Krycí list ZBV

II/273 Střemy, most ev.č. 273-005 přes potok před obcí Střemy

SO 191 - DIO

Název (dílčí) Změny: SO 191 - DIO/ změna vedení objízdných tras
Popis a zdůvodnění Změny:
Při projednávání DIO dle schématu ze zadávací dokumentace bylo správcem komunikace zamítnuto plánované vedení objízdné trasy (viz příloha č.09) a proto bylo DIO kompletně přepracováno dle požadavku a v návaznosti na zajištění souhlasného stanoviska Policie ČR - DI (příloha č. 10).
Toto odlišné vedení trasy objízdné trasy má za následek výrazné navýšení počtu dopravního značení.

Vypracoval: Petr Havlíček
Rekonstrukce mostu 273-005 Střemylhotka
Zpracováno: 2. 9. 2025
SDV od 1. 6. 2025

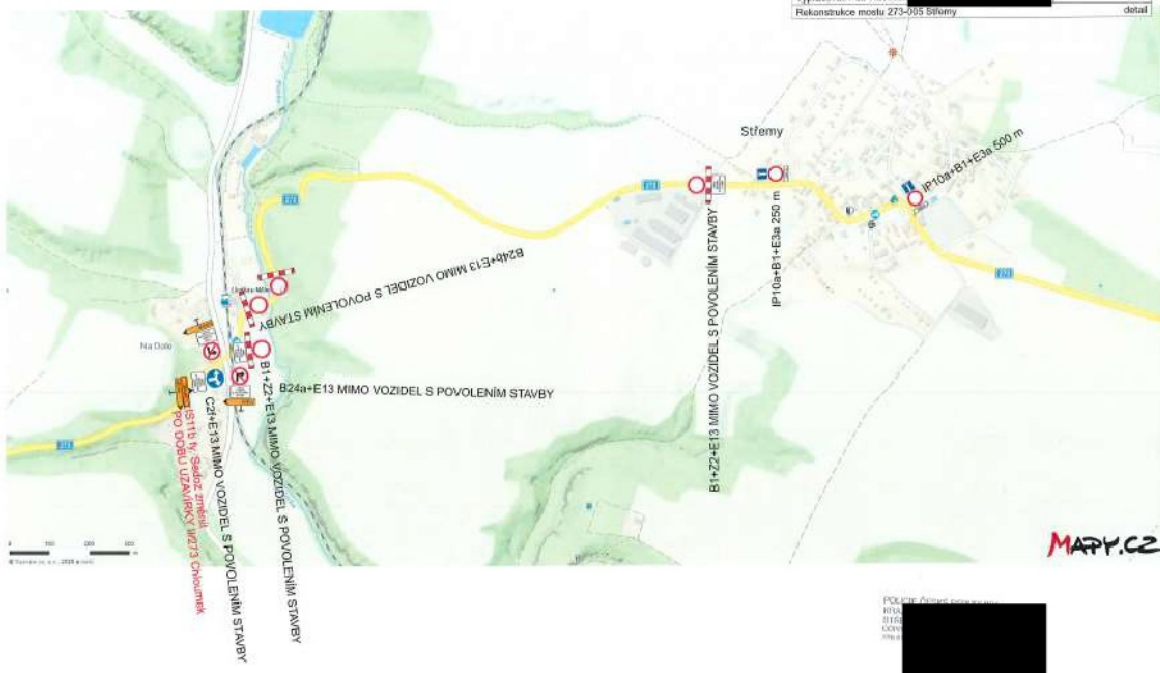
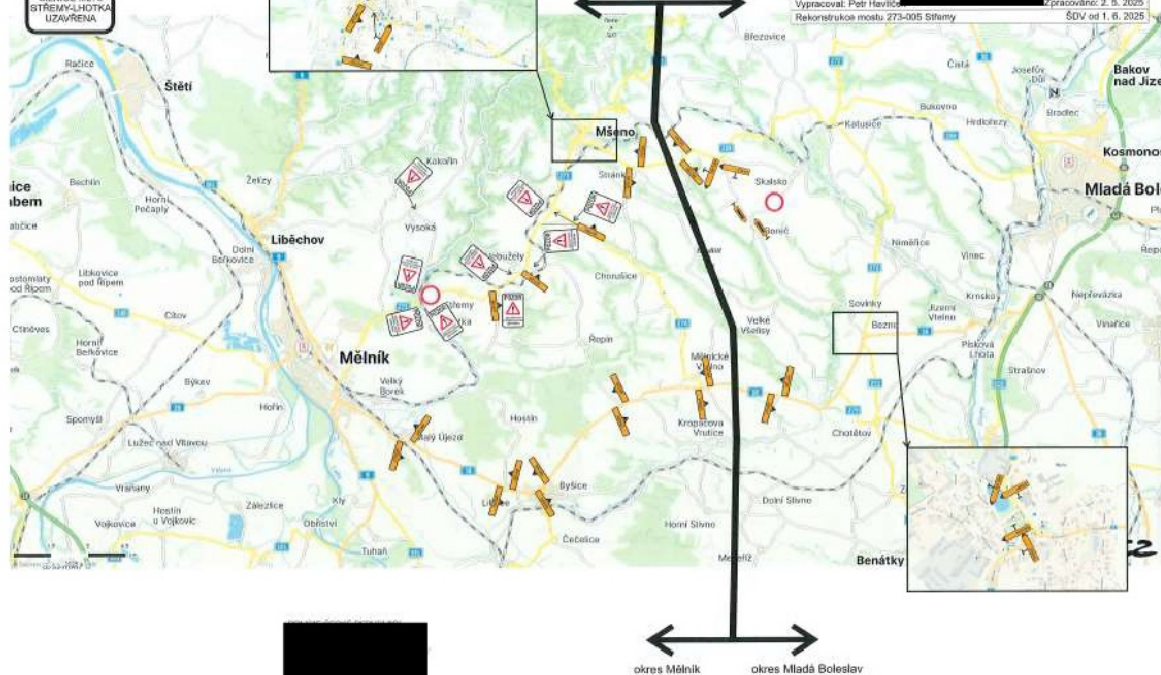
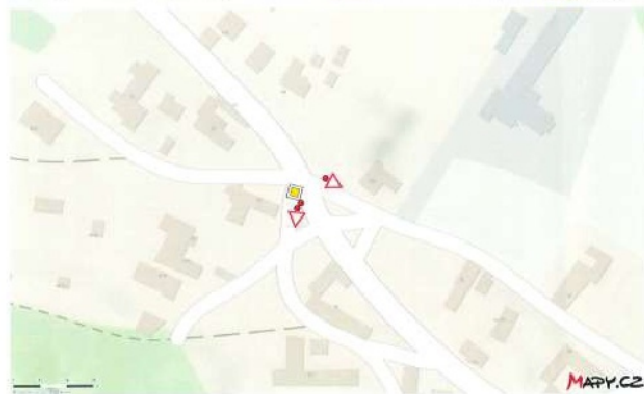
Střemylhotka, odštěpení BUS: B28+E13 s textem „termín MIMO BUS“

Lhotka, odštěpení BUS: 2x P4 a 1x P2 přesun z pevného sloupu na přenosné značení
